改善箇所説明図

スピンドル

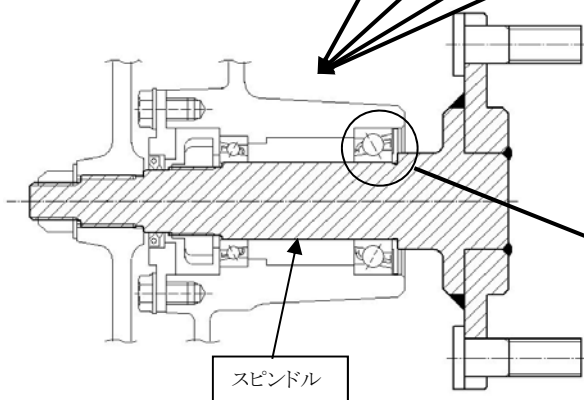
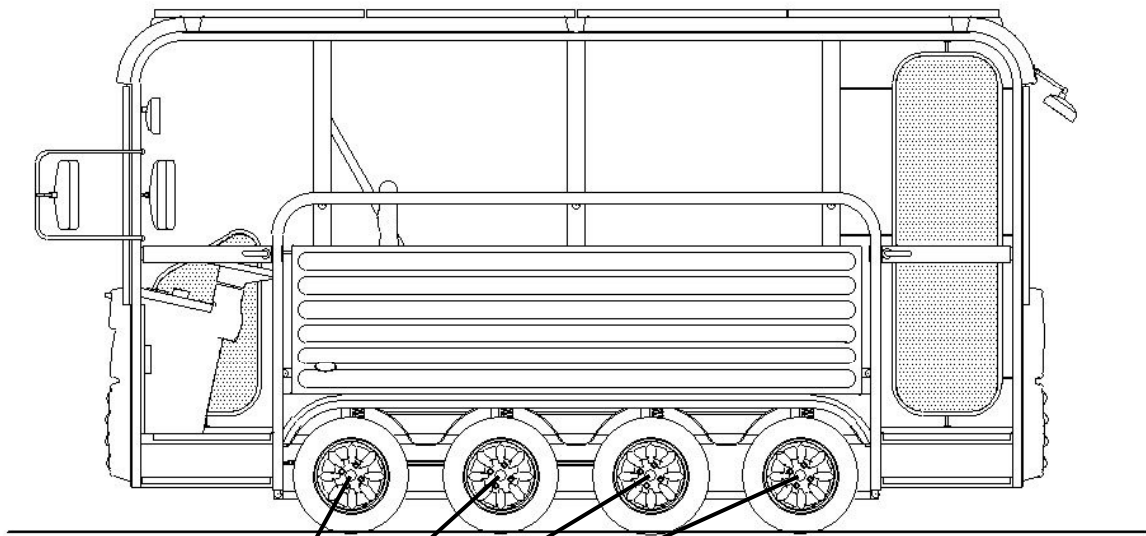
原動機出力を減速機を介して車輪に伝達するスピンドルにおいて、段差部を不適切な形状に加工したため、使用過程で発生する応力に対して耐久力が不足している。そのため、そのまま使用を続けるとスピンドルに亀裂を生じ、最悪の場合、当該スピンドルが破断して車輪が脱落するおそれがある。

改善前	改善後
[段付あり] 0.15~0.2 R 0.4	[スムーズに断面変化] 16.5 R20 R10 ベアリング ストッパ 追加

全車両、スピンドルを対策品に交換する。

識別: スピンドルのリム取付部端面に白色ペイントを塗布する。
